SWAG 81 93 2682

Wasserpumpe

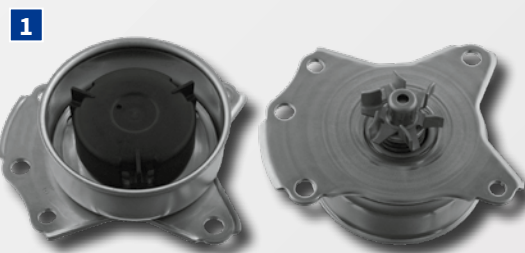
Die Wasserpumpe ist undicht.

Die vom Fahrzeughersteller verbaute Wasserpumpe, kann materialbedingt undicht werden, da sie, aus gestanztem Stahlblech ist (1). Im Extremfall kann ein kapitaler Motorschaden entstehen.

SWAG empfiehlt die Verwendung der Wasserpumpe SWAG 81 93 2682. Diese modifizierte Version der Wasserpumpe ist aus Aluminiumdruckguss gefertigt. Die Pumpe ist nun deutlich stabiler, Undichtigkeit wird verhindert. Zudem liefert SWAG die Wasserpumpe 81 93 2682 inklusive der

notwendigen Dichtung sowie dem passenden Schraubensatz (2).

Bei der Montage der neuen Ausführung dürfen die alten Schrauben nicht mehr verwendet werden! Das Anzugsdrehmoment der neuen Schrauben beträgt 28 Nm. Bei dem Einbau sind grundsätzlich die Vorgaben des Fahrzeugherstellers zu beachten!
